Licitación Pública Nacional e Internacional N° 01/2024

Obra: “Acueducto Desvío Arijón - Segunda Etapa - Ramal San Vicente”

CIRCULAR ACLARATORIA N° 2 – SIN CONSULTA

ACTUALIZACIONES AL DOCUMENTO LICITATORIO - PLIEGO DE ESPECIFICACIONES TÉCNICAS

ACLARACIÓN:

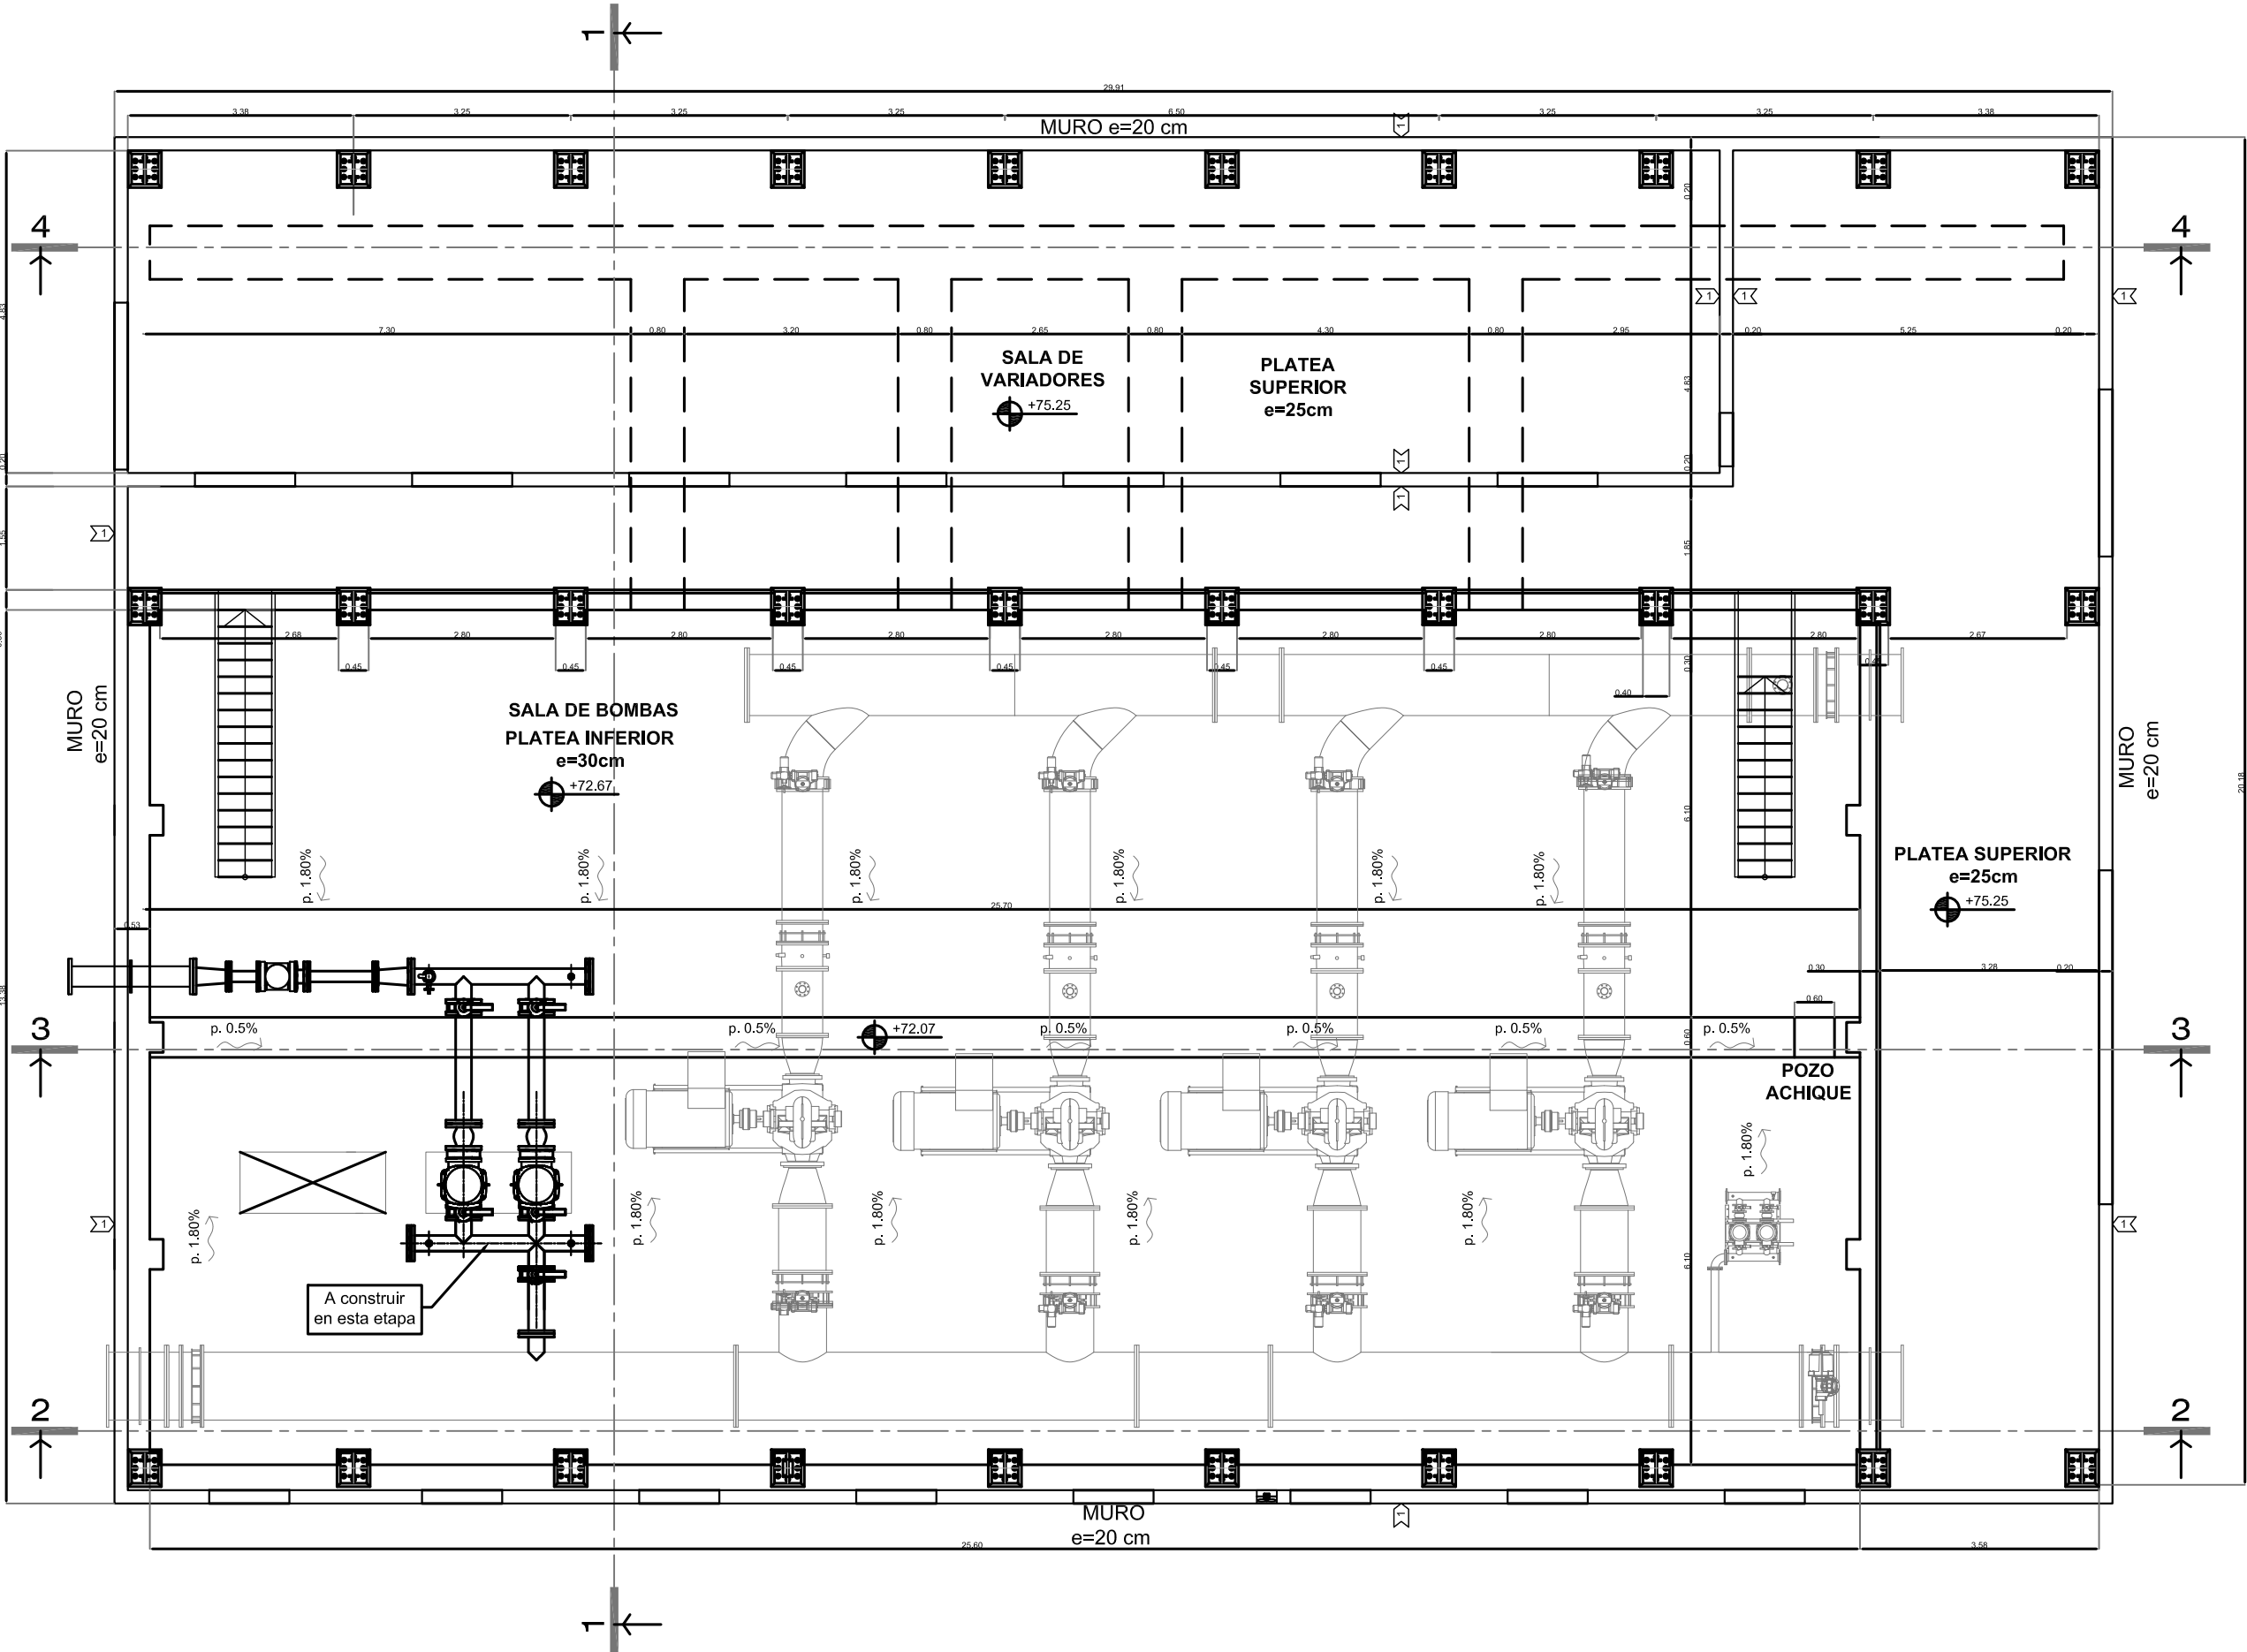
- 1) En las páginas 12 y 13 del Pliego de Especificaciones Técnicas Particulares N°3 (Centro de Distribución), artículo **3.2.5 TABLERO ELÉCTRICO PARA BOMBAS ELEVADORAS** (folios N° 415 y 416 del Pliego Licitatorio):

En la alimentación de cada electrobomba mayor o igual a 15kw se instalará un guardamotor, contactor de línea, bypass, fusibles ultrarrápidos, arrancador suave con control de corriente-par y con función de parada de bombas. Además, un contador de horas de funcionamiento. Todos estos componentes deberán ser adecuados para la potencia de la bomba.

Para potencias de las bombas iguales o inferiores a 11kw se podrá utilizar arrancadores suaves con control por rampa de tensión y parada suave.

Para potencias iguales o inferiores a 5.5kw se podrá prescindir de anteponer fusibles ultrarrápidos al arrancador suave y además no es obligatoria la rampa de parada suave.

En la alimentación de cada electrobomba se instalará un interruptor automático, contactor de línea, fusibles ultrarrápidos, variador de frecuencia con control por potenciómetro. Además, un contador de horas de funcionamiento. Todos estos componentes deberán ser adecuados para la potencia de la bomba.
